scale: 3:1			loaded printed circuit board Commander ohne SMPTE			
drawn	date	name	drawing number	index	chg.no.	sheet
check.	01.05.12		COMM			1 of 2 sh.
sign.						
mod.						
All right reserved see DIN 34 / ISO 16016			Date: 02.05.2012 15:02			
EDV no.: Comm_3.pcb

Top view

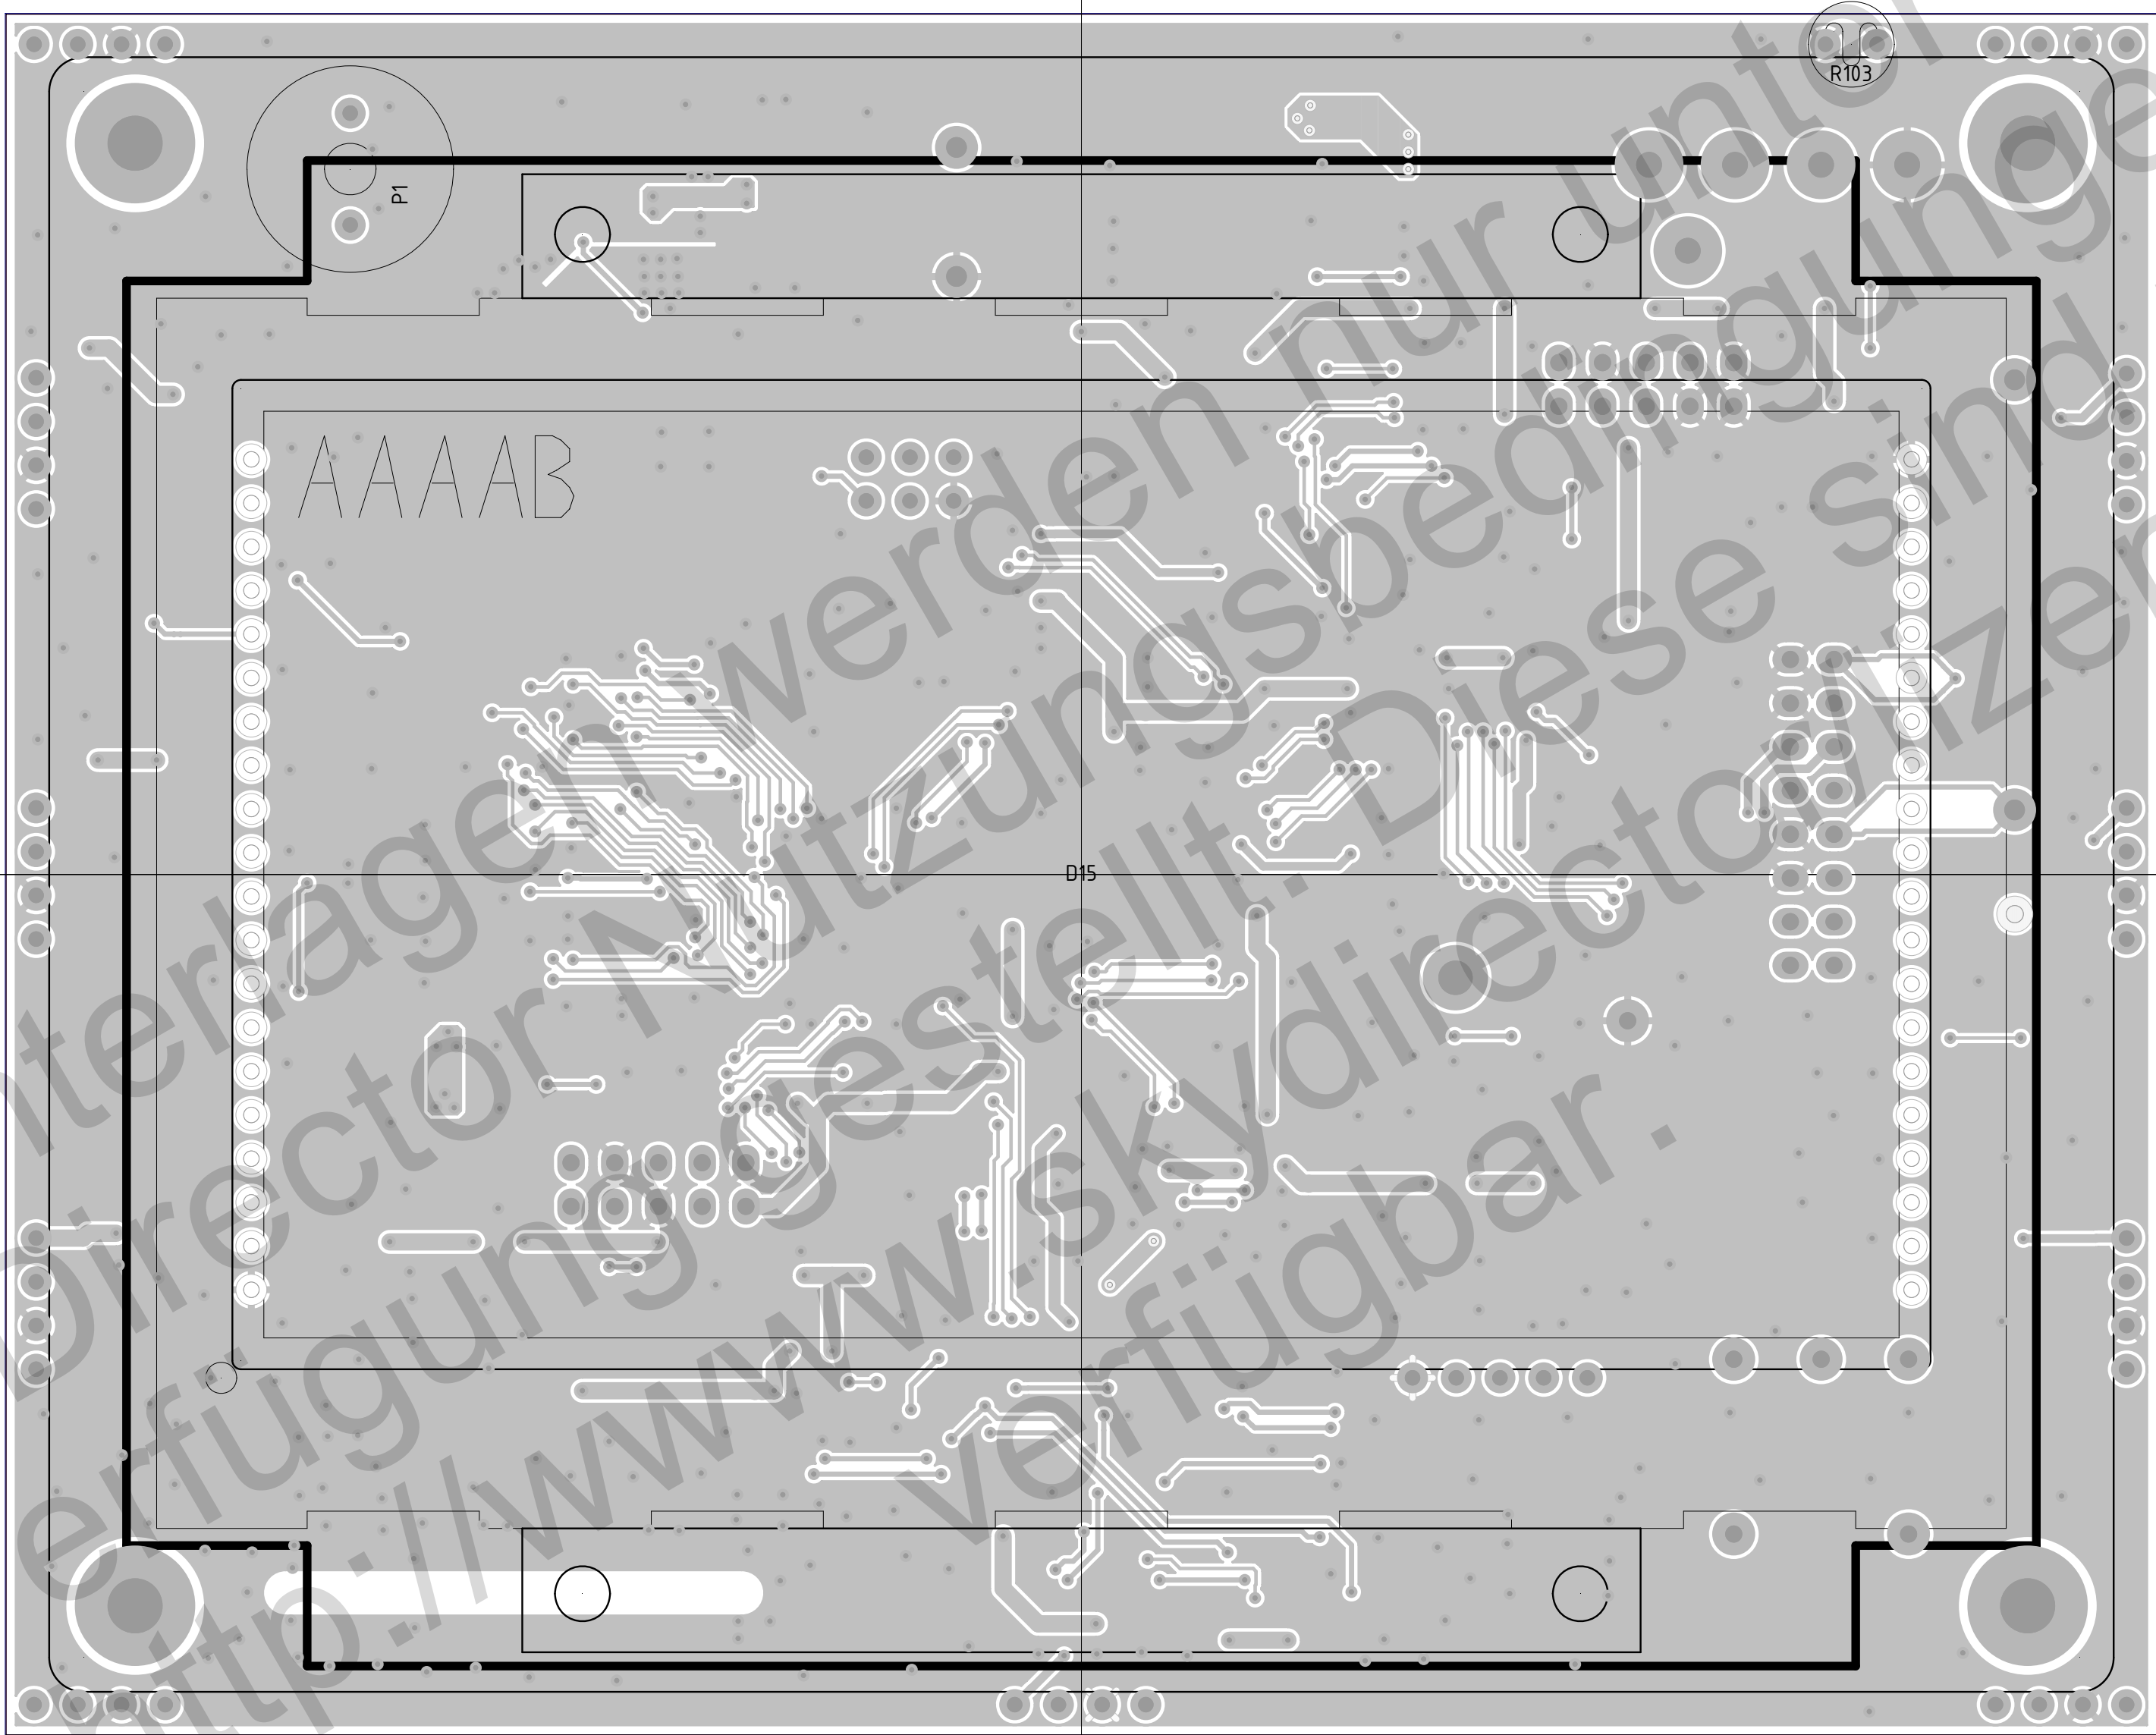
Zur Verringerung der
Einschaltstrombelastung
des Schliessschalters
wird ein P-Kanal-MOSFET
IRF9Z34N eingefügt der
nun den Strom einschaltet.
